改善箇所説明図

プロペラシャフト一式

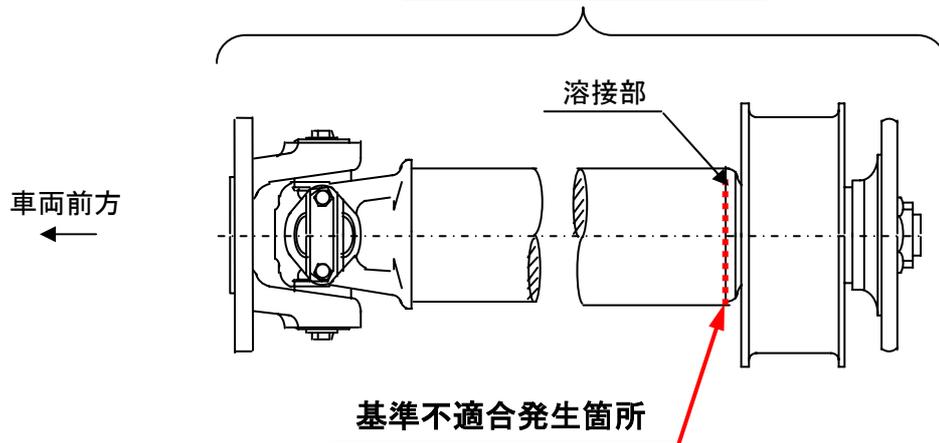
プロペラシャフトにおいて、製造工程による曲がり修正の方法が不適切なため、当該シャフトの強度が不足しているものがある。そのため、そのままの状態で使用を続けると、当該シャフトが折損して走行不能となるおそれがある。

全車両、プロペラシャフト一式を良品と交換する。
